Antonio Merloni _{spa}			UFFICIO TECNICO - via Dante, 284 Fabriano (AN) - Italy Tel. 0732/6901 - Telefax 0732/627880			Derivato 554022501	
			Disegnato F. Fava			Controllato 	Data 15-02-05
Denominazione PICA 1M (s-q) ELETTRONICO AF T40EPC-3 230V 50Hz 1V. (BC) CRIMP.			Scala		N° C.T. 7531-1		Note 0439-2005
			Codice: 460614127				Disegno: d1069102
A termine di legge ci riserviamo la proprieta' di questo con divieto di uso e riproduzione						0 0 0 0

Antonio Merloni _{spa}		UFFICIO TECNICO - via Dante, 284 Fabriano (AN) - Italy Tel. 0732/6901 - Telefax 0732/627880		Derivato 554022503	
				Assieme 564022503	
Denominazione PICA 1M (s-q) ELETTRONICO AF T40EPC-3 230V 50Hz 1V. (BC) STOCKO.	Disegnato F. Fava	Controllato 15-02-05	Data 15-02-05		
	Scala	N° C.T. 7531-1			
	Codice: 460614127		Note 0439-2005		
A termine di legge ci riserviamo la proprieta' di questo con divieto di uso e riproduzione		Disegno: d1069102

(BC)
Coll./UNIF.
T40EPC-3
ac/dc
CRIMP

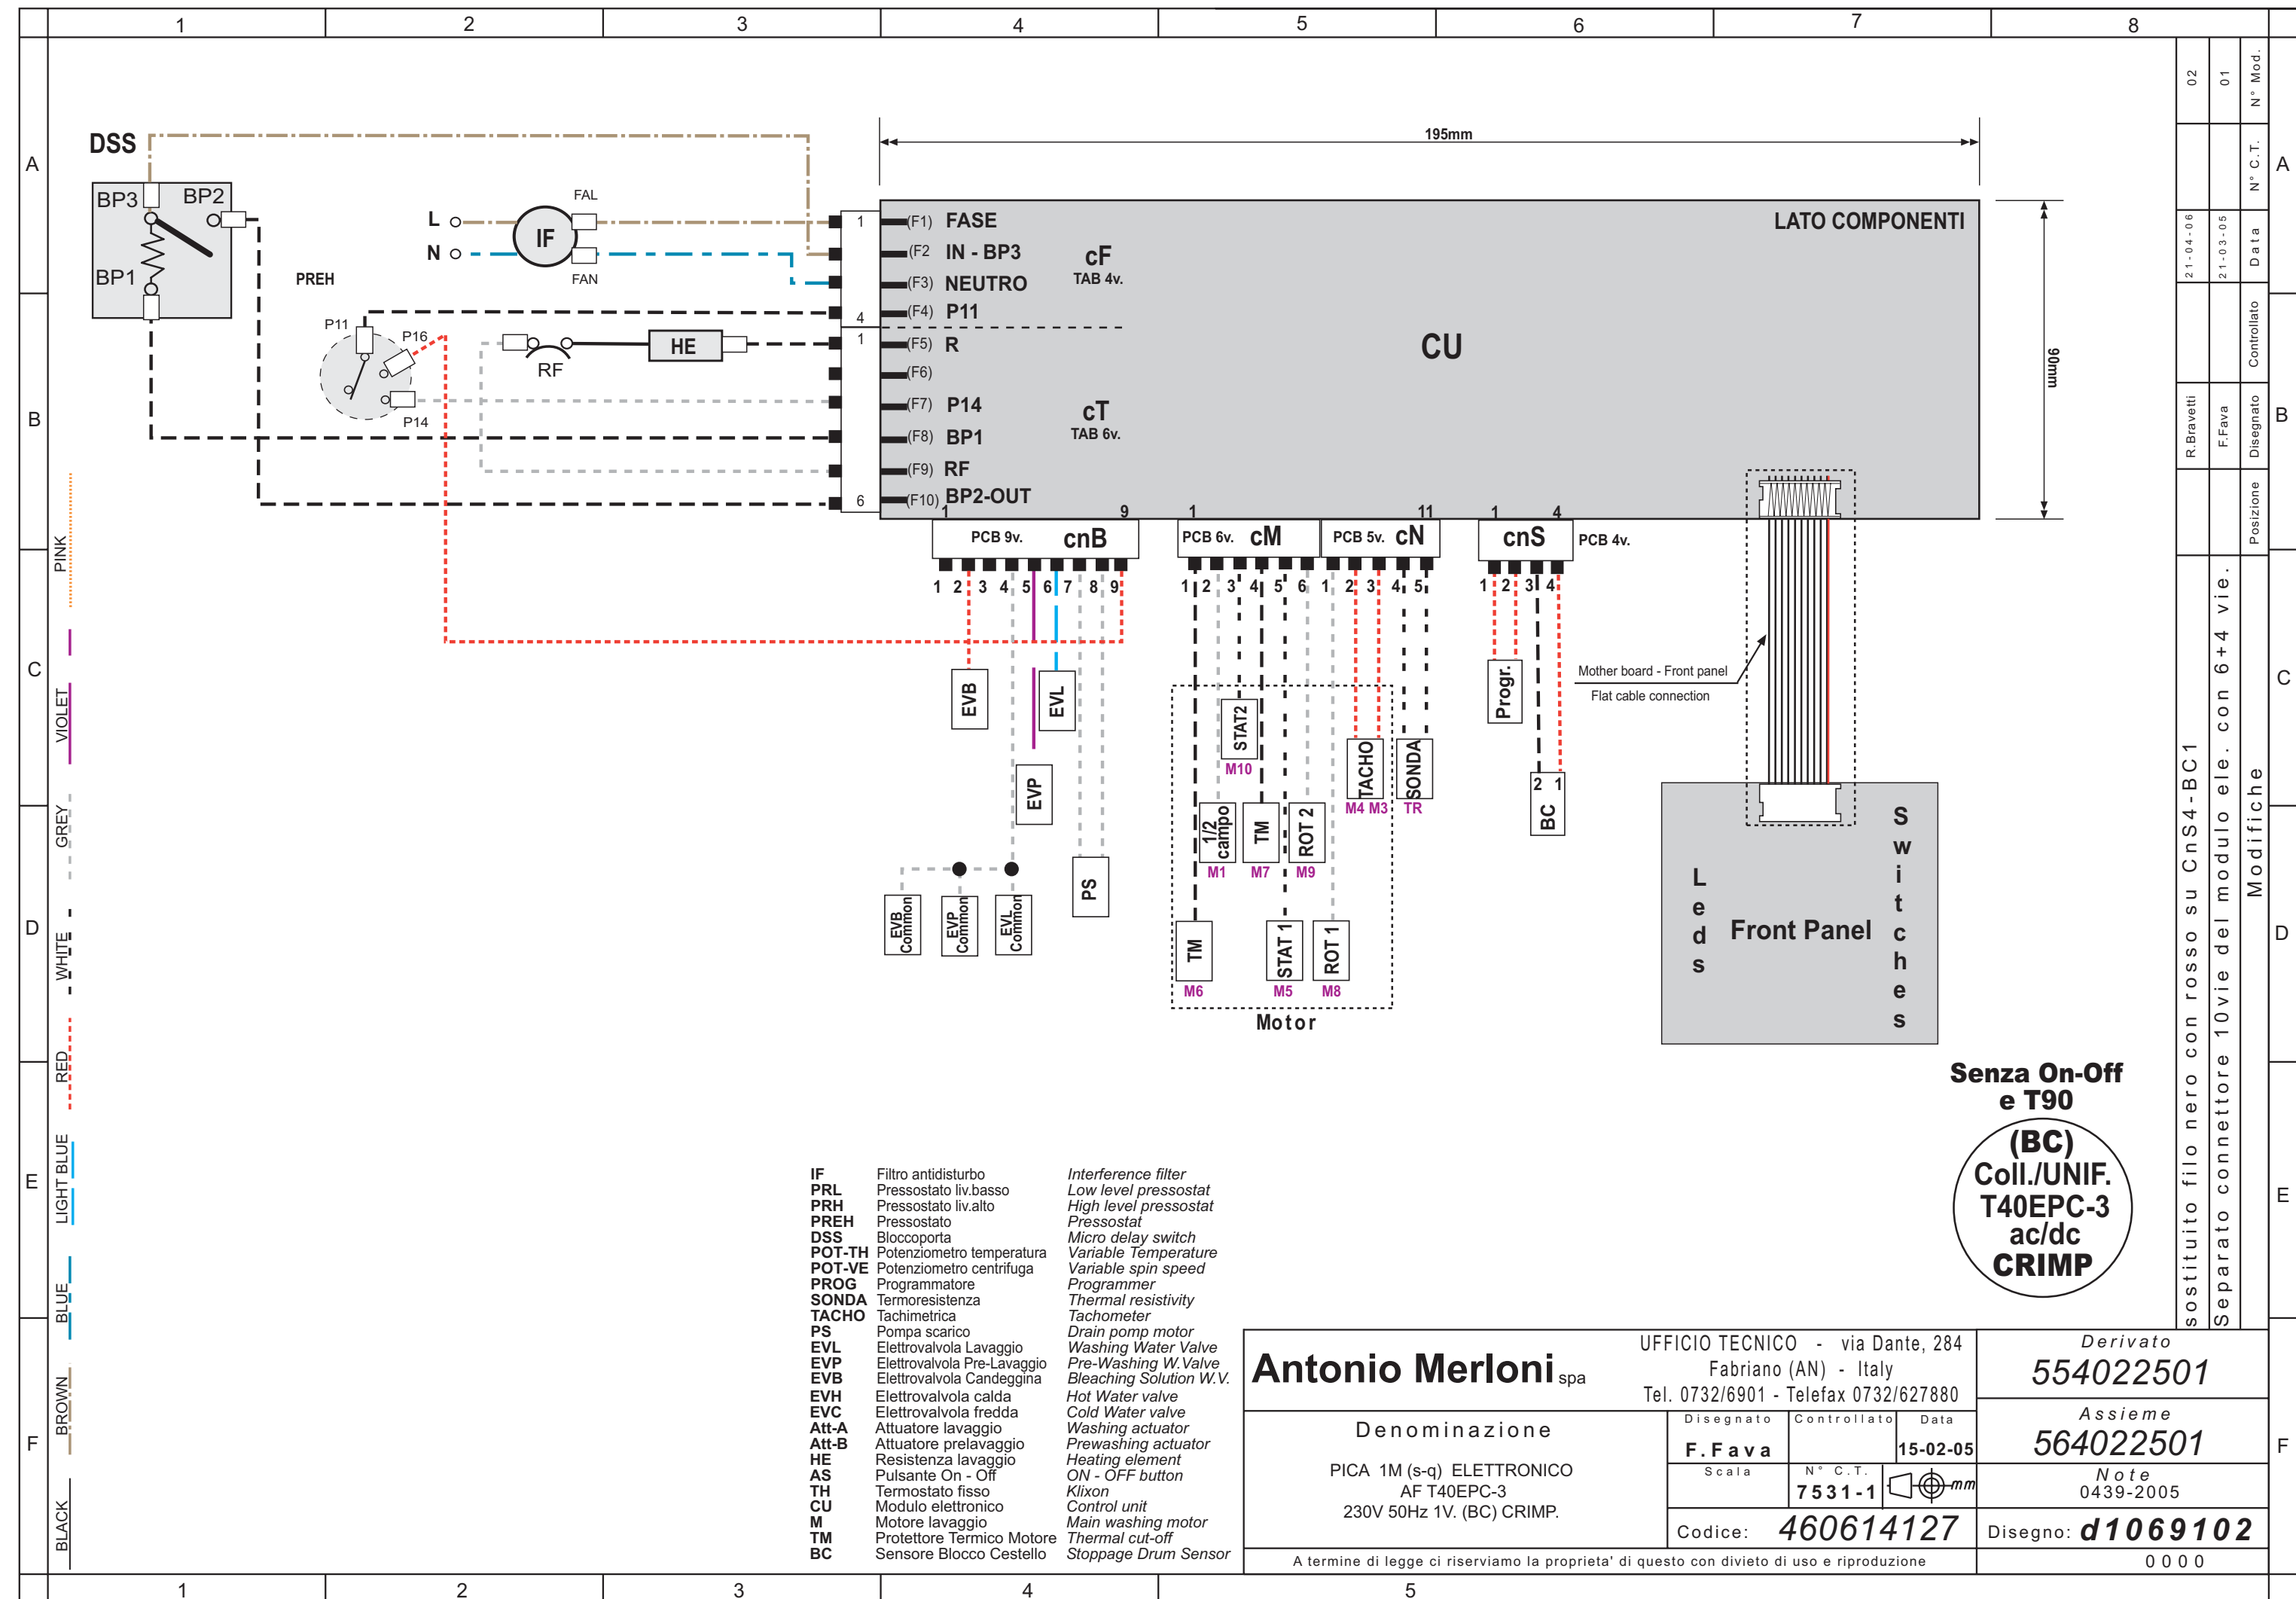
sostituito filo nero con rosso su CnS4-BC1

Separato connettore 10vie del modulo ele. con 6+4 vie.

Senza On-Off
e T90
(BC)
Coll./UNIF.
T40EPC-3
ac/dc
STOCKO

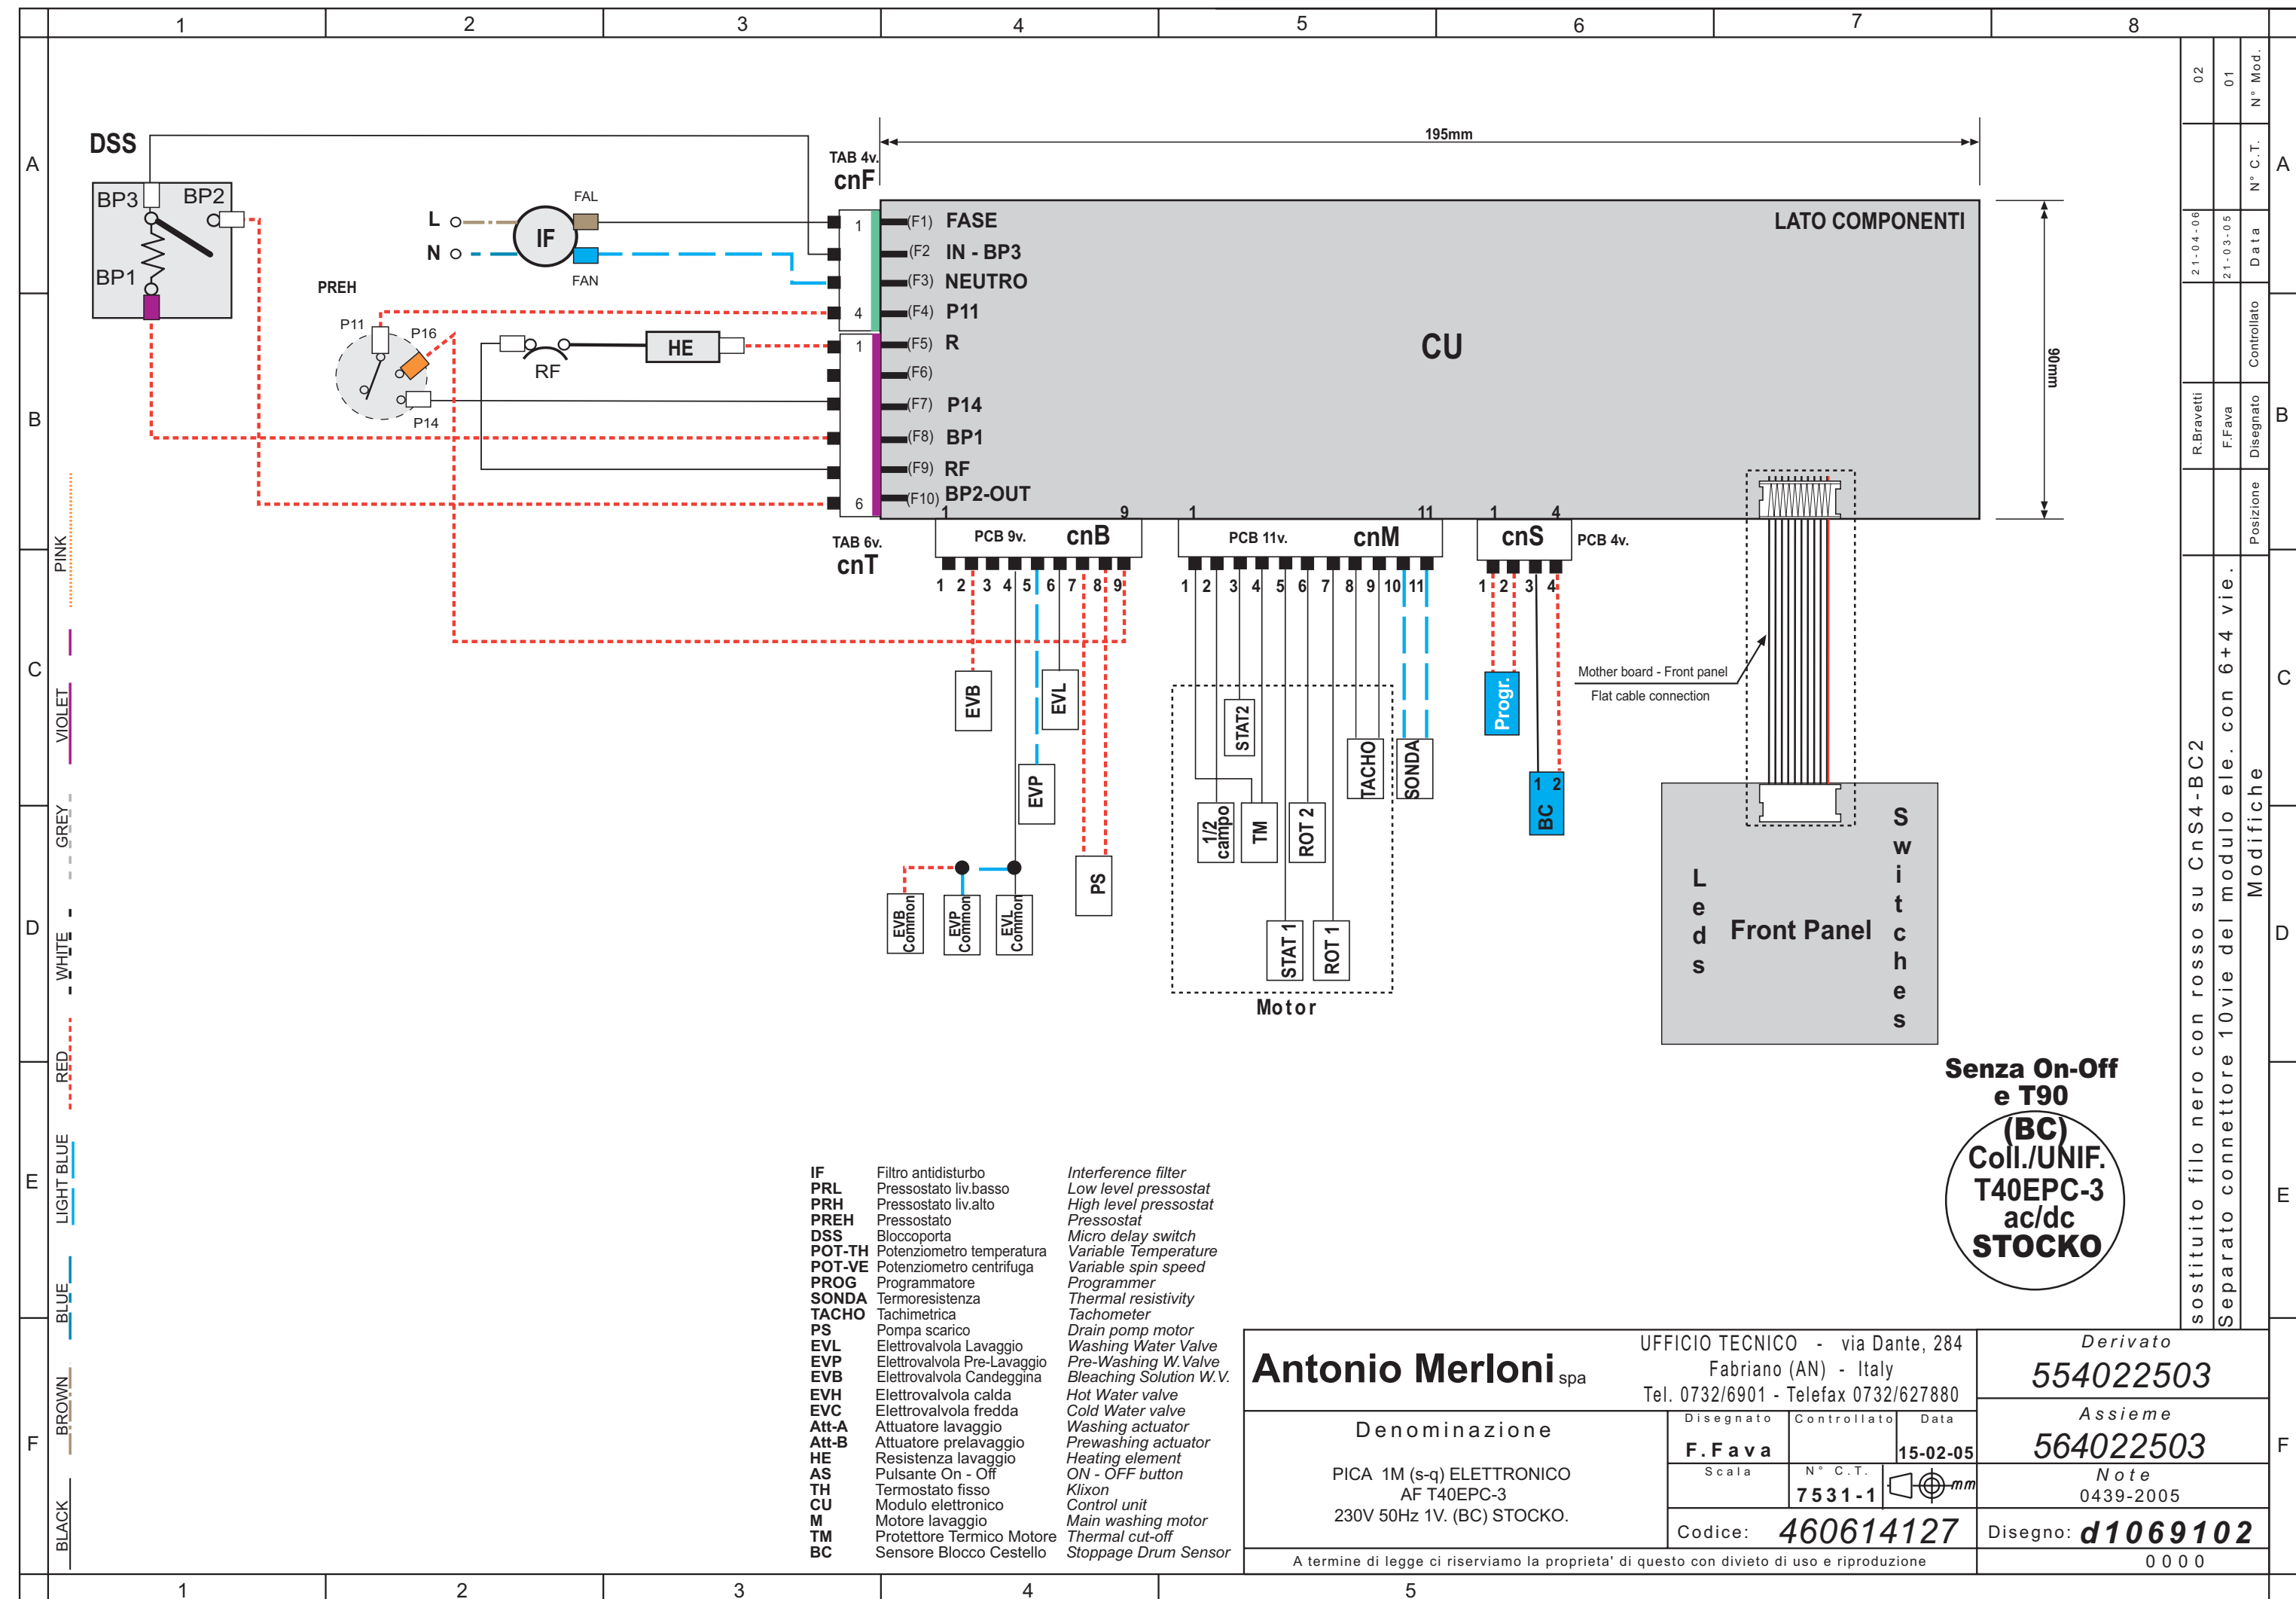
02	21-04-06	R.Bravetti	Disegnato	Posizione	sostituito filo nero con rosso su CnS4-BC2 Separato connettore 10vie del modulo ele. con 6+4 vie.	Modifiche
01	21-03-05	F.Fava	Controllato			
N° Mod.
